# Instruktion zum Vorhaben „Rudolf-Breitscheid-Straße: Radverkehrsführung entlang des geplanten Wochenmarkts“

Instruktionsverfahren vom 19.04.2017, hier: Instruktionsergebnis

Abwägung eingegangener Stellungnahmen

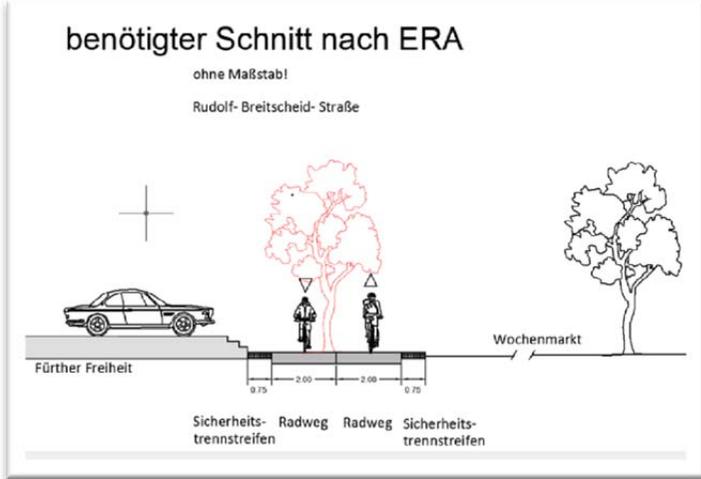
Stellungnehmender	Stellungnahme oder Einwand	Abwägungsvorschlag des Baureferats (Entwurf durch das Stadtplanungsamt)
Abf	o.E.	entfällt
ABK	<p>Gegen die vorgelegte Planung der Radverkehrsführung bestehen seitens ABK keine Einwände.</p> <p>Wir weisen darauf hin, dass bei Unterschreitung der Budenabstände kleiner als 5m die Außenfassade der Buden brandschutztechnische Anforderungen erfüllen muss – feuerhemmend. Ein Mindestabstand von 2,50m muss in diesen Fällen aber trotzdem eingehalten werden.</p> <p>Darüber hinaus muss der Zufahrtsbereich von der Friedrichstraße und Gustav-Schickedanz-Straße in 5m-Breite auf 11m Länge von jeglichen Buden frei gehalten werden.</p> <p>Vorgenannte Punkte wurden in Vorgesprächen zwischen ABK, BaF und LA, Hr. Hollitzer abgestimmt.</p>	findet Berücksichtigung, Foodtrucks sind mobil
ADFC / AG Fahrradstadt	<p>Zunächst ist die Wahl der Trasse am unmittelbaren Rand des Wochenmarktes vom Grundsatz sehr gut, weil sie die bisherige Radverkehrsachse beibehält und wesentlich besser ist, als frühere Ansätze den Radweg direkt vor die Geschäfte an die SW-Seite des Platzes zu verlegen.</p> <p>Die nun instruierte Radverkehrsachse ist keine Flaniermeile oder Ausflugsstrecke, sondern wird das gesamte Jahr über als funktionierender Teil der Radverkehrsachse Hauptbahnhof-Neue Mitte-Westliche Innenstadt zwingend benötigt. Eine spätere Anbindung an die Radschnellwege nach Nürnberg bzw. Erlangen im Bereich der Gustav-Schickedanz-Straße ist zu beachten. (...), ein den Anforderungen der ERA entsprechender Zweirichtungsradweg muss in jedem Fall für einen so stark frequentierten Weg gewährleistet werden.</p> <p>Die in der Instruktion geplante Umsetzung und Ausgestaltung ist aus unserer Sicht in dieser Form zu gefährlich, da die Vorbeifahrt nach NW direkt an der Rückseite der Marktstände zu knapp bemessen ist. Es ist jederzeit mit Standpersonal zu rechnen, die dort arbeiten bzw. den Weg queren. Weiterhin ist auf der gesamten Länge mit Personen-Querungsverkehr von und zum Parkplatz Fürther Freiheit zu rechnen. (...)</p> <p>Aller Erfahrung nach ist mit zugeparkten und zugestellten Radwegabschnitten zu rechnen, z.B. in dem Kisten, Abfalleimer u.ä. auf den Radweg abgestellt werden.</p> <p>Bei Veranstaltungen auf der Freiheit zeigt sich aus der bisherigen Praxis, dass die Fürther Freiheit auch von dieser Seite zum Auf- und Abbau genutzt werden muss, mit Behinderung durch Personen, Material und Fahrzeuge ist zu rechnen.</p>	 <p>The diagram shows a cross-section of the road layout. On the left, a car is parked on a surface labeled 'Fürther Freiheit'. To its right is a 'Sicherheits-trennstreifen' (0.75m wide). Next is a 'Radweg' (2.00m wide) with a cyclist. To the right of the Radweg is another 'Sicherheits-trennstreifen' (0.75m wide). Further right is a 'Wochenmarkt' area with a tree. The total width of the road section shown is 4.50m. The title is 'benötigter Schnitt nach ERA' and it is noted as 'ohne Maßstab!'.</p>
